MINISTERIO DE FOMENTO – ENAIRE
ALEGACIONES DEL MUNICIPIO DE ALGETE
AL PROYECTO “AMBAR”

Abierto el período de alegaciones del proyecto AMBAR desde su publicación el 28 de junio de 2021 por parte de ENAIRE, el Ayuntamiento de Algete presenta, mediante el presente escrito oficial, las **alegaciones siguientes**:

AEROPUERTO AS MADRID/BARAJAS. PROPUESTA DE MANIOBRAS RNP APCH RWY 18R

APROXIMACIÓN: RNAV (GNSS) LEMD RWY 18R

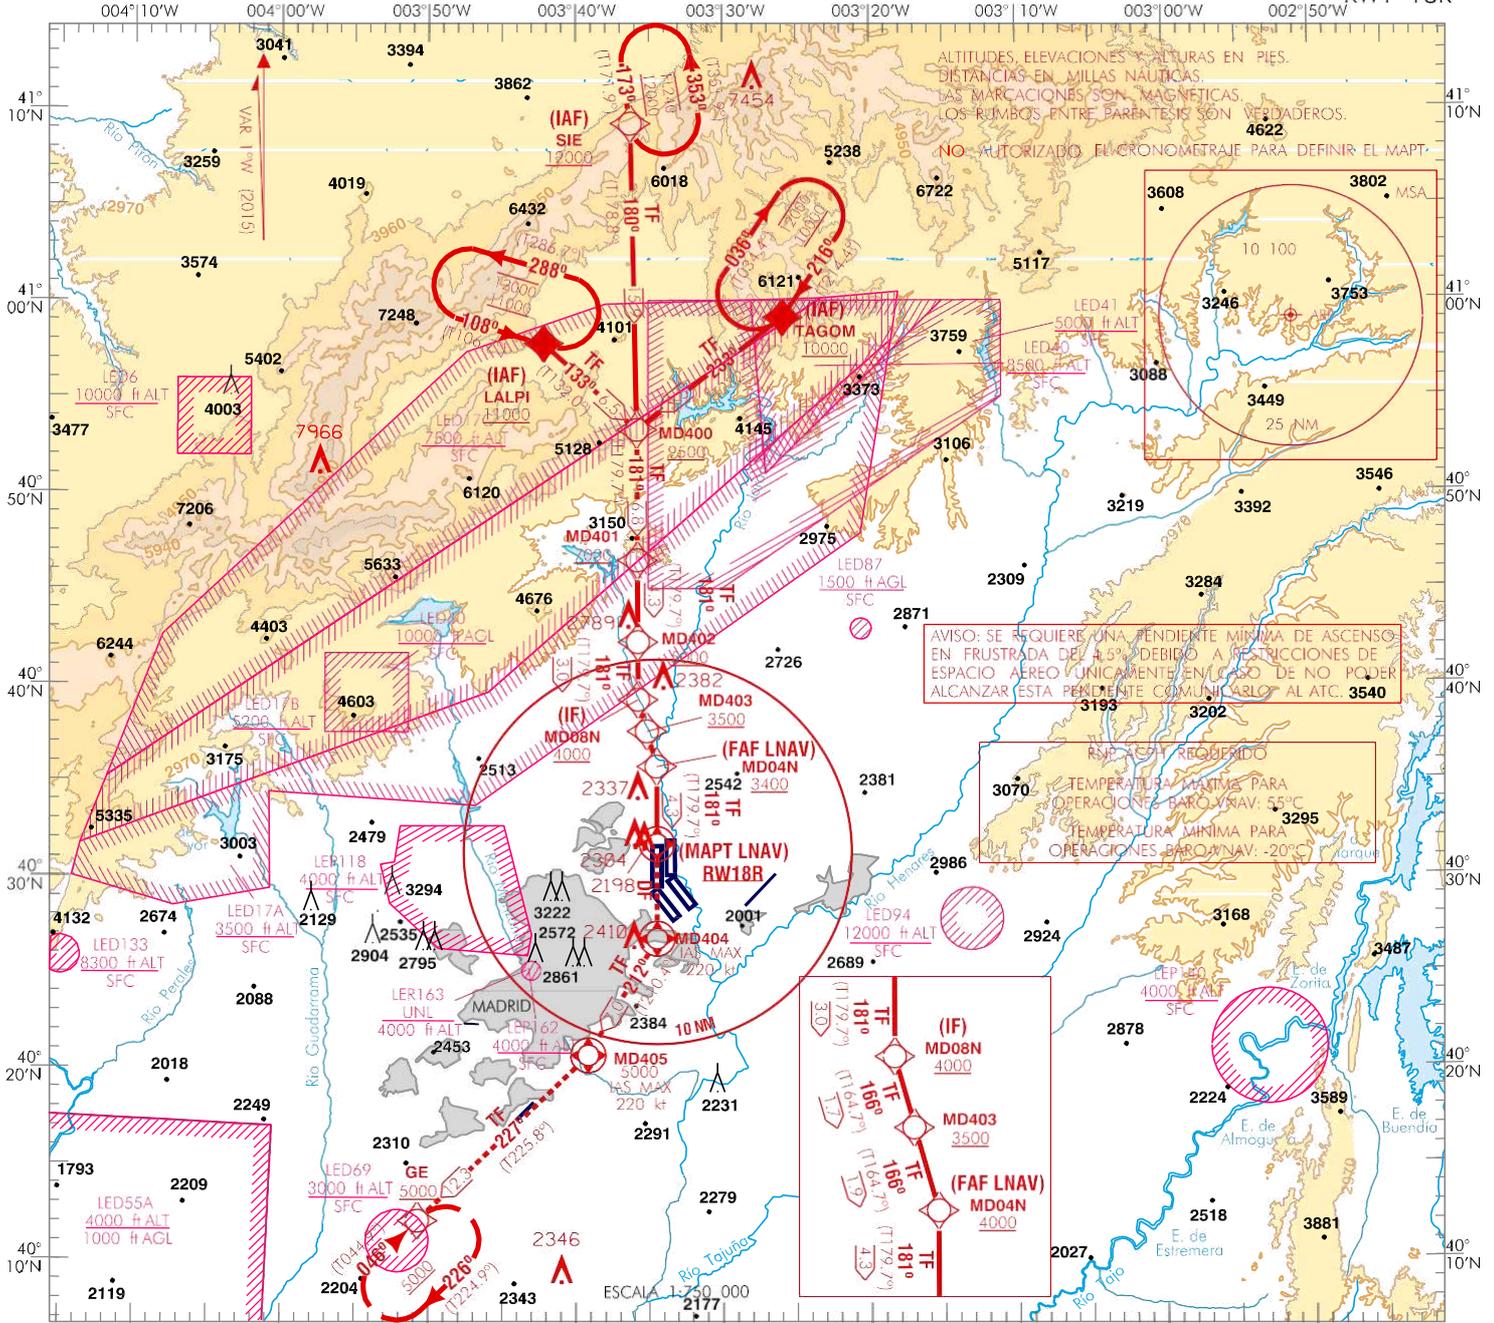
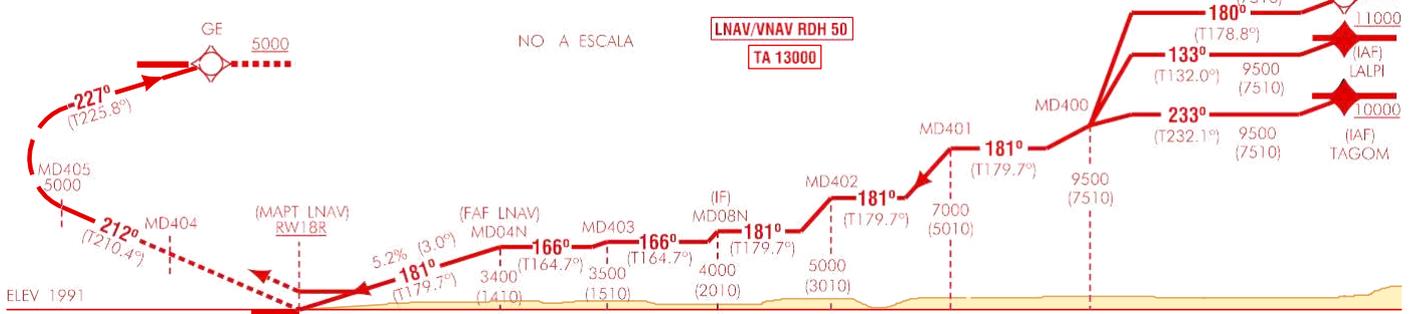
Solicitamos la modificación de la aproximación a la pista 18R, en línea con su documento: “Aeropuerto Madrid Barajas – **Propuesta de maniobra RNP APCH RWY 18R**” (código IATM-16-DTC-028-1.0) versión V3 del **18/09/2017**, incorporándolo a los

cambios de la ruta proveniente de RILKO, para que intercepte el actual ILS 18R en el punto MD04, ya sobrepasado Ciudad Santo Domingo. Se adjunta copia de este documento, emitido por ENAIRE. (ANEXO 1)
